## **RELATÓRIO TÉCNICO – PROPOSTA DE ALTERAÇÃO CONTRATUAL**

Referência: Obra de Construção do Bloco Educacional do Campus Manhuaçu

Assunto: Alteração Contratual de Prazo e Valor

Número do processo licitatório: RDC nº 013/2019

**DETALHES SEÇÃO TRANSVERSAL DO MURO DE BLOCOS DE CONCRETO**

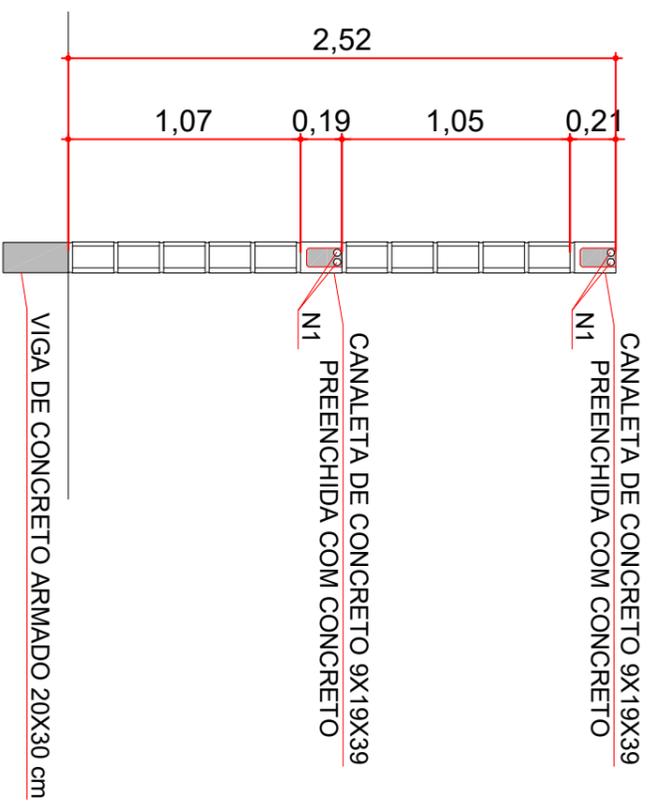
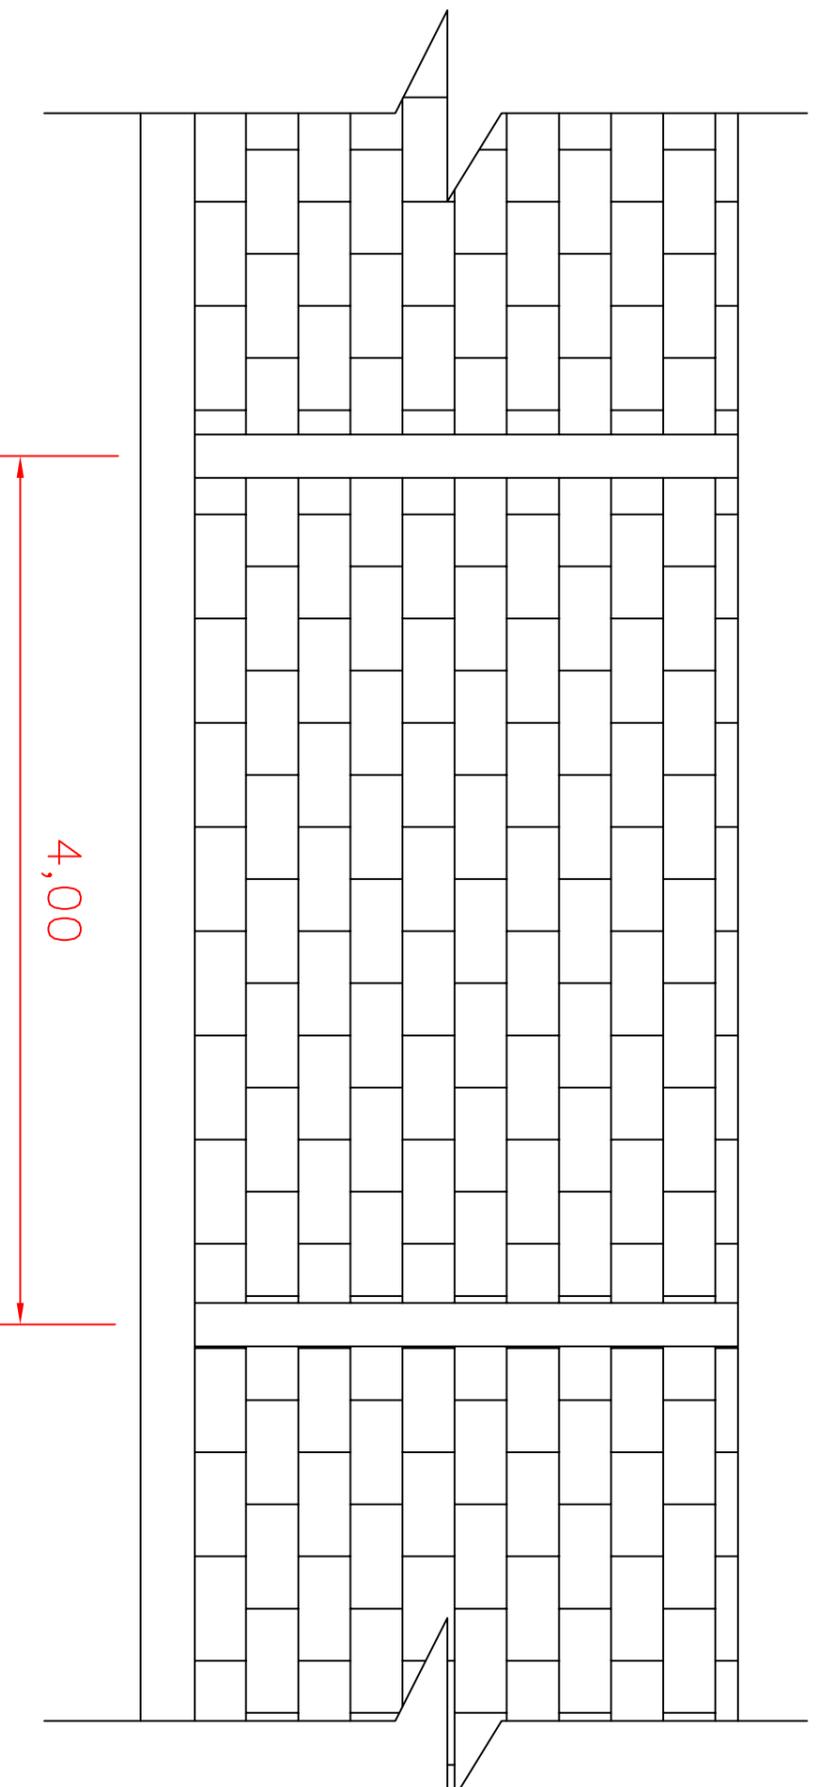
Após a realização da canalização e aterro do córrego limítrofe ao terreno do Campus, a antiga cerca teve que ser retirada e conseqüentemente o Campus ficou com suas divisas abertas. Portanto por questões de segurança dos alunos e servidores e também de forma a preservar as divisas do terreno confrontante com o loteamento da prefeitura torna-se necessário a construção de um muro e de alambrando com mourão de concreto nas demais divisas para preservar os limites do terreno. Para isso são necessários os serviços de estaca broca, bloco de fundação e vigas para a execução do muro de blocos de concreto que fará o fechamento do Campus. Nas

Conforme citado anteriormente estes serviços complementam os serviços necessários para a execução de muro de fechamento e das cercas com alambrado para a preservação das divisas do Campus. Sendo necessário a armadura, forma e concretagem dos elementos do muro como por exemplo as fundações, pilares e vigas.

### DETALHE ESTACA BROCA

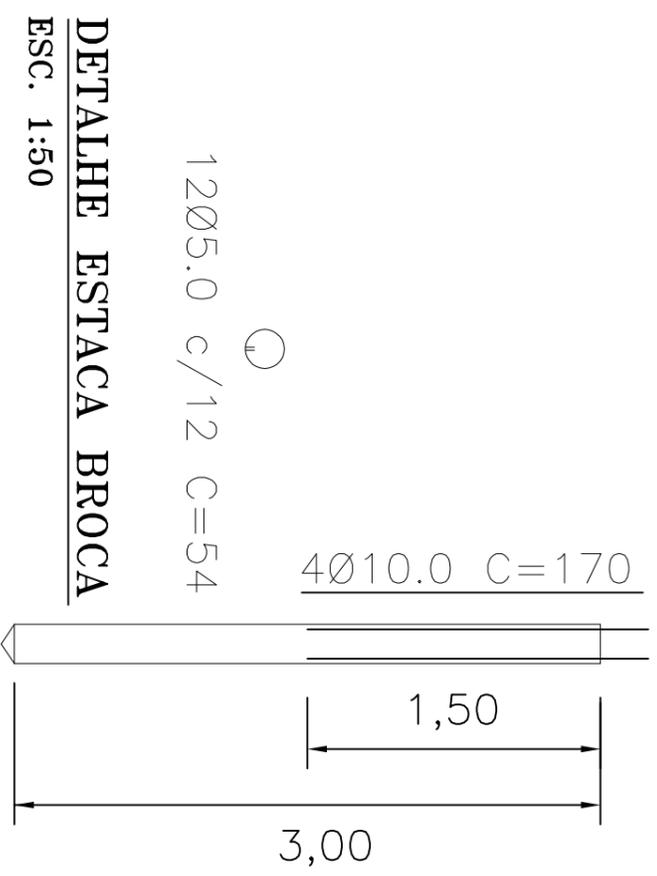
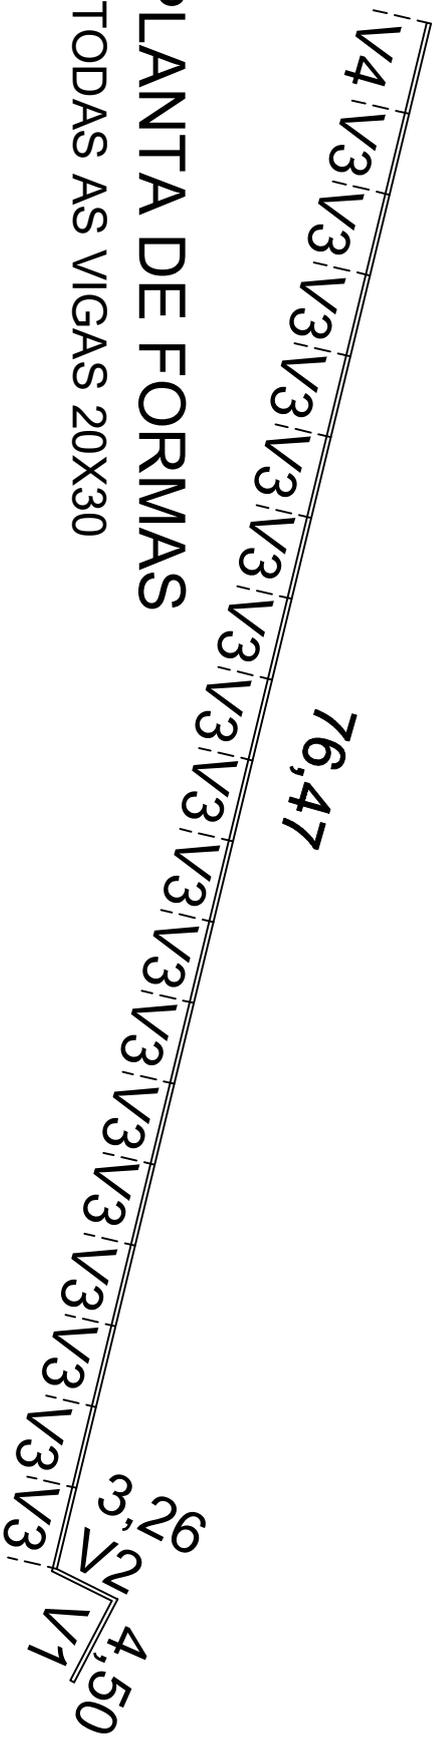
O item novo 15 refere-se a estaca broca. O item novo 18 refere-se a montagem e armação de blocos e vigas de fundação. O item novo 19 refere-se a armação de pilares ou vigas. O item novo 20 refere-se a alvenaria com blocos para vedação. O item novo 21 refere-se a alambrado com mourões de concreto.

ACD	DIAM.	C. UNID (m)	C. TOTAL (m)	PESD +5% (Kgf)
CA50A	10.0	6.8	149,6	98,00
CA60	5.0	6.5	143	24,00
PESD TOTAL				
CA50A	98 Kgf			
CA60	24 Kgf

**PLANTA DE FORMAS**

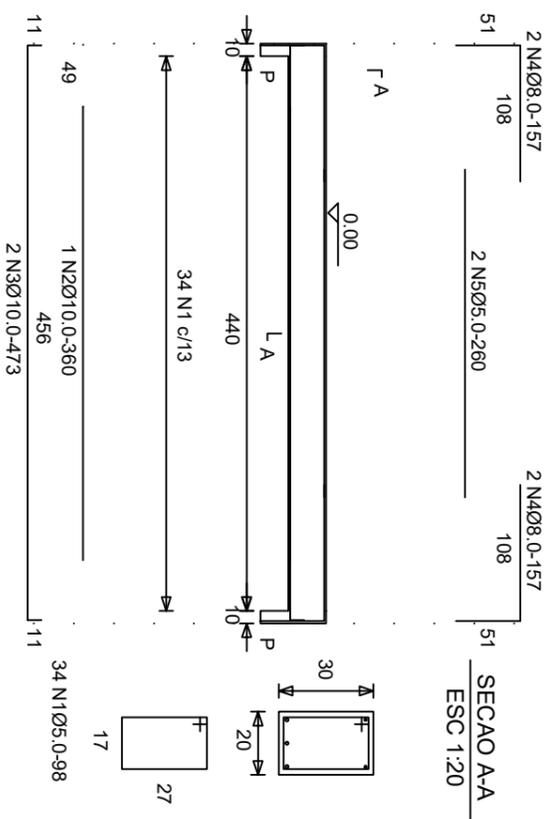
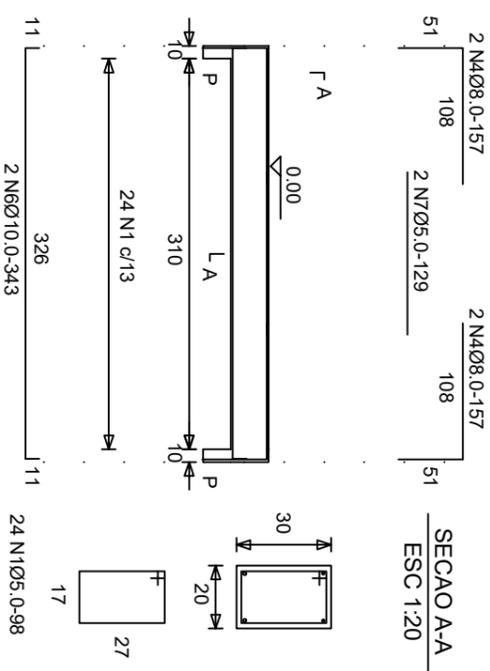
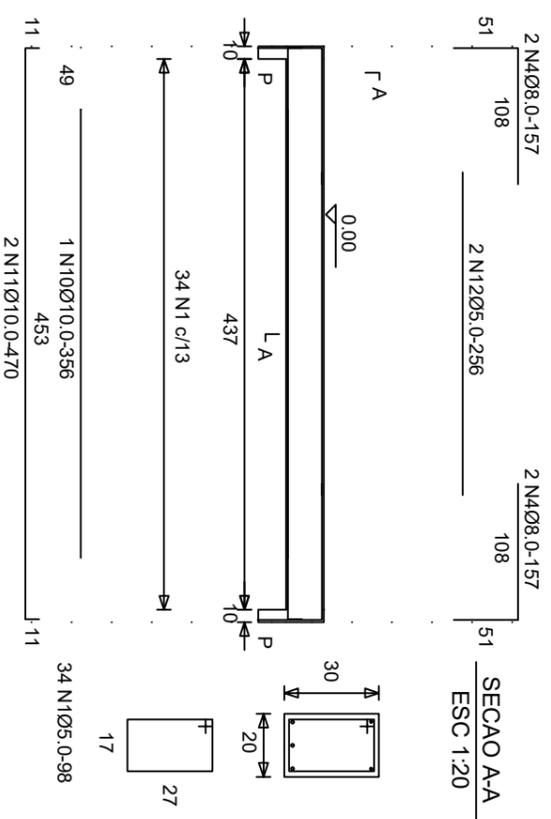
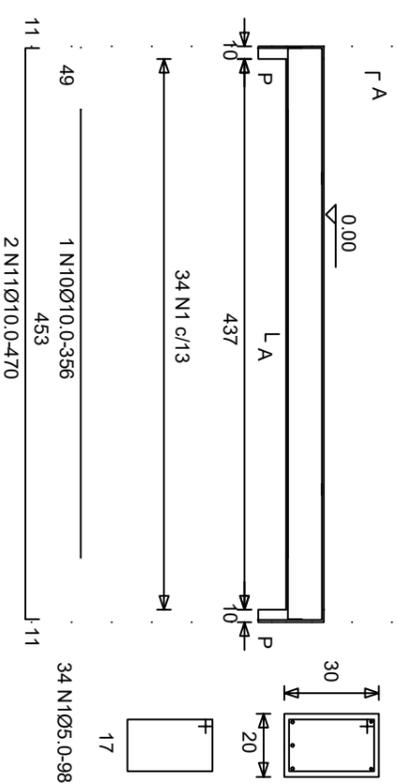
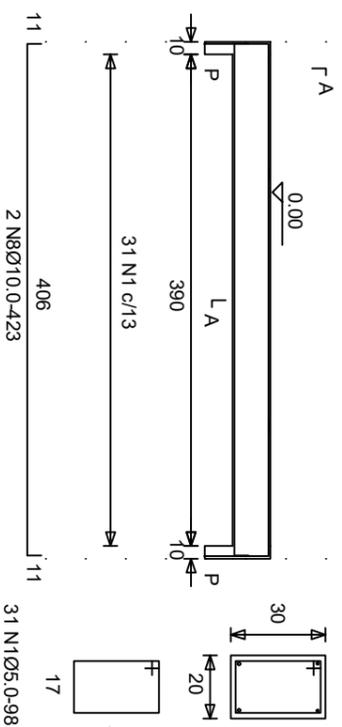
O item 4.1.3 refere-se a montagem de armadura para a estaca. Os itens 4.2.1 e 4.2.2 referem-se a montagem e armação de vigas e de blocos fundação. O item 4.2.5 refere-se a concretagem de blocos e vigas. O item 4.2.6 refere-se a montagem de formas para vigas e blocos de fundação. O item 5.1.1 refere-se a armação de pilares e vigas convencionais. O item 5.1.6 refere-se a concretagem de pilares e vigas convencionais. O item 5.1.7 refere-se a montagem e desmontagem de formas para pilares e vigas convencionais.

ACD	DIAM.	C. TOTAL (m)	PESD+5% (kgf)
CASDA	8.0	131.9	54.4
CASDA	10.0	172.2	112.8
CABD	5.0	725.5	121.8
PESD TOTAL			
CASDA	167,2 kgf		
CABD	121,8 kgf

Vol. concreto total = 5,25 m3  
 Area de forma total = 69,02 m2

INSTALAÇÃO DO POSTE CURVO

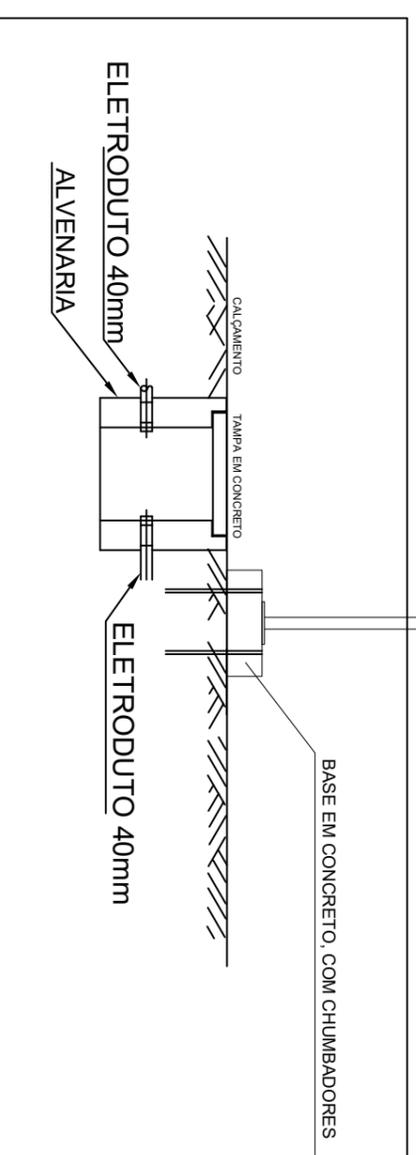
O item novo 12 refere-se a remoção de poste existente. O item novo 13 refere-se a reinstalação deste poste. O item novo 14 refere-se a execução de caixa de passagem e o item novo 15 refere-se a estaca broca. O item novo 16 refere-se a execução de base chumbador para o poste. O item novo 17 refere-se a eletroduto de 40 mm.

Após a realização da canalização e aterro do córrego limítrofe ao terreno do Campus, executado pela Prefeitura de Manhuaçu, a antiga cerca teve que ser retirada e verificou-se no levantamento topográfico que o poste de iluminação do Campus foi instalado na área pertencente ao loteamento. Portanto torna-se necessário a remoção do poste e a reinstalação do mesmo dentro da área pertencente ao Campus. Para isso são necessários os serviços citados acima como a execução de caixa de passagem, execução de eletroduto para a fiação, execução de estaca broca para a fundação da base do poste e execução de um novo chumbador para a fixação do mesmo.

Conforme citado anteriormente estes serviços complementam a reinstalação do poste. Sendo necessário a armadura da estaca e conseqüentemente a montagem e a armadura do bloco de fundação do poste. O serviço de escavação manual para a instalação do eletroduto e posteriormente o envelopamento do mesmo com concreto por segurança evitando assim acidentes.

POSTE EM AÇO GALVANIZADO, FLANGEADO, CURVO, COM BASE E JANELA DE INSPEÇÃO  
DN 90mm, H=7m, CHUMBADO EM BASE DE CONCRETO
